**Erläuterungsbericht**

# Verkehrsbaulinien Teilrevision 2024

Anpassung Baulinie Unteres Bühl, Talacker-/Römerstrasse  
Anpassung Baulinie Hanspeterweg  
Anpassung Baulinie Bettenstrasse

**Version 10.04.2024**

Situation Baulinienrevision Unterer Bühl

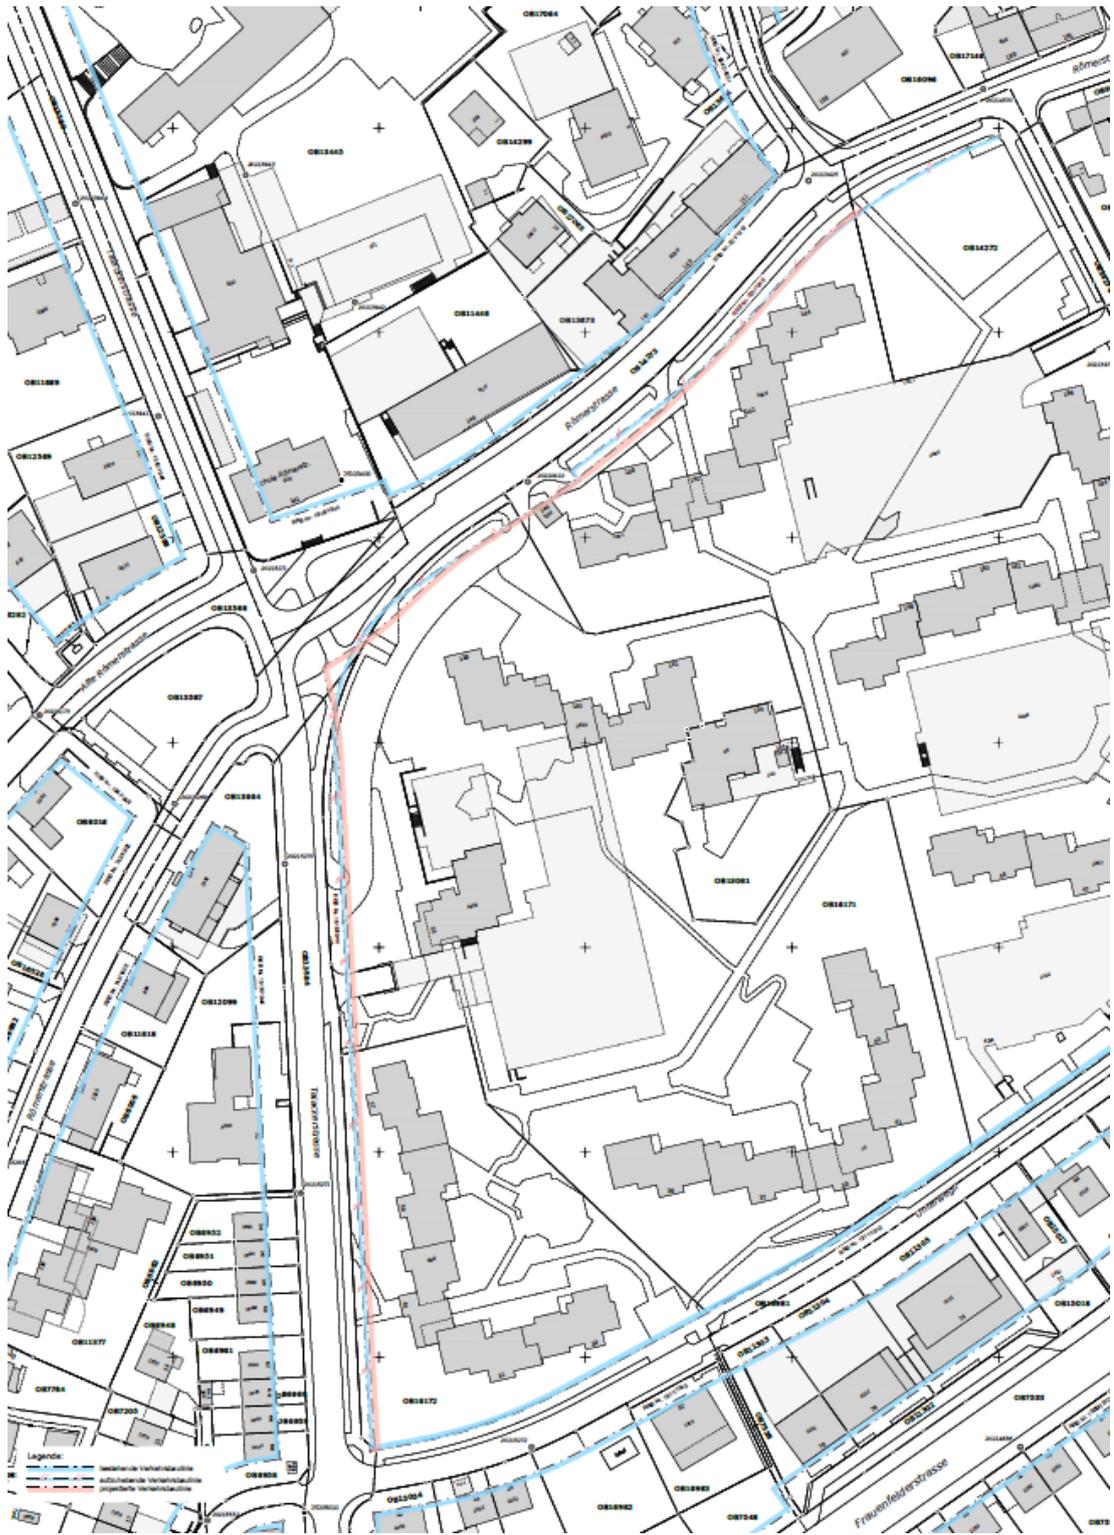
Für eine klare Plandarstellung der Baulinienrevision ist der Massstab 1:500 zu wählen. Zudem erschweren die zahlreichen angegebenen Punkte die Lesbarkeit.

Der für die Weiterentwicklung der Wohnsiedlung Unteres Bühl entstandene Masterplan sowie das entworfene Richtprojekt schaffen die Grundlagen für die Revision und sind daher unerlässlich für die Beurteilung der Baulinienrevision. Diesbezüglich ist der Erläuterungsbericht mit den entsprechend relevanten Dokumenten zu ergänzen.

Aus den Unterlagen muss ersichtlich sein, dass die Raumsicherung von 7 m durch die neuen Baulinien mit den Bedürfnissen der Talacker- und der Römerstrasse abgestimmt worden ist.

Der Plan wurde entsprechend im Massstab 1:500 angepasst.

Die Erläuterungen wurden um Informationen zum Richtprojekt und zum Synthesebericht der Testplanung ergänzt und der Syntheseplan aus der Testplanung wurde im Bericht eingefügt.

Die revidierte Baulinie verläuft im gleichbleibenden Abstand von 7 m parallel zum Straßenrand, ohne den bisherigen Versatz im Bereich der Römerstrasse. Der öffentliche Straßenraum bleibt damit für allfällige künftige Gestaltungsbedürfnisse ausreichend gesichert.

Situation Baulinienrevision Hanspeterweg

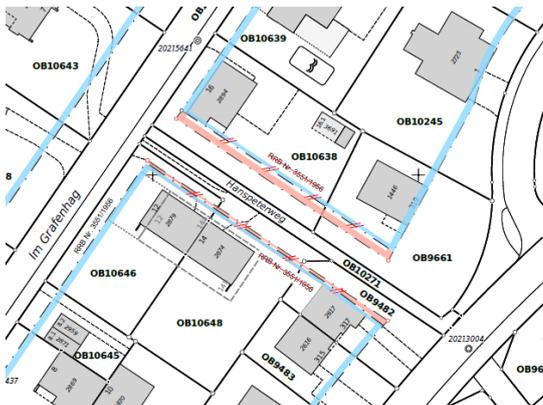
Die Anpassung der Baulinie erfolgt einseitig und führt daher zu einer Privilegierung der Liegenschaften nördlich des Hanspeterweges (neuer Abstand 3.5 m) gegenüber den Liegenschaften südlich dieses Weges (bestehender Abstand ca. 4 m bis 4.7 m). Im Bericht fehlt eine Erklärung für diese Ungleichbehandlung. Diese ist zu ergänzen oder die Baulinienrevision auf beiden Seiten des Weges durchzuführen.

Baulinien, die über ein Quartierplanverfahren festgesetzt worden sind, müssten über das selbe Verfahren revidiert werden. Der Entscheid, ob die untergeordnete Baulinienrevision entlang des Hanspeterweges ausnahmsweise nach § 96 ff in Verbindung mit § 108 PBG abgewickelt werden soll, kann der Stadt Winterthur überlassen werden.

Es werden nun die Baulinien auf beiden Seiten des Weges auf den Wegabstand von 3,5 m verschoben. Damit kann auch die entsprechende Einwendung eines betroffenen Eigentümers berücksichtigt werden (siehe Kap. 4.2).

Da dem Hanspeterweg keine besondere Quartierschliessungsfunktion zukommt, wird für diese untergeordnete Baulinienrevision aus Gründen der Verhältnismässigkeit auf ein aufwändiges Teilquartierplanverfahren verzichtet.

Situation Baulinienrevision Bettenstrasse

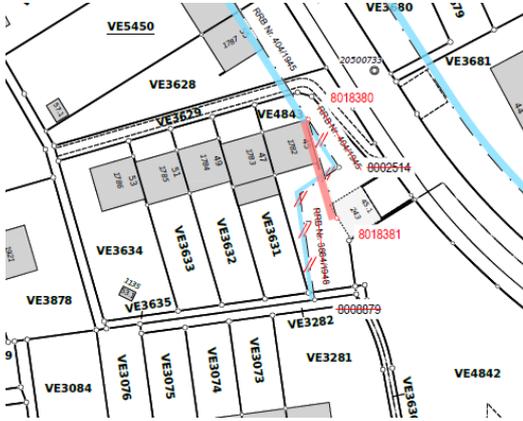
Mit der vorliegenden Revision werden die Baulinien beim Grundstück Kat. Nr. VE4843 teilweise aufgehoben und abgeknickt entlang der Fassade des Gebäudes Vers. Nr. 1782 neu mit einem Abstand zur Bettenstrasse bis ca. 11,3 m festgesetzt. Das Bedürfnis einer Raumsicherung von mehr als 11 m ist weder im Bericht ausgelegt noch von einem allfälligen geplanten Ausbauprojekt der Strasse gestützt. Wir weisen darauf hin, dass die Schaffung eines gleichen Spielraumes für eine bauliche Erweiterung wie auf den Nachbarparzellen (die sich nicht einmal entlang der Strasse befinden), wie im Bericht ausgeführt wird, nicht zu den Aufgaben einer Verkehrsbaulinie gehört.

Die Herleitung der Baulinienanpassung wird im Bericht eingehender begründet.

Baulinien haben neben der Sicherung der Bedürfnisse des Verkehrs immer auch städtebauliche Auswirkungen, die zu berücksichtigen sind. Alle drei beantragten Baulinienänderungen haben städtebauliche Gründe.

Mit der beantragten Änderung kann sowohl der Raumsicherung für den öffentlichen Strassenraum wie auch dem Interesse der Grundeigentümerschaft an einer besseren Überbaubarkeit ihrer Parzelle entsprochen werden ohne die erhaltenswerte städtebauliche Setzung der bestehenden Reihenhaussiedlung zu verunklären. Die ebenfalls geprüfte Verlegung der Baulinie parallel zur Strasse wurde

aus städtebaulichen Gründen verworfen. Diese Varianten hätte einen abgewinkelten Anbau an das bestehende äussere Reihenhaushaus zur Strasse hin ermöglicht, was die städtebauliche Setzung der bestehenden Reihenhaussiedlung verunklärt hätte.
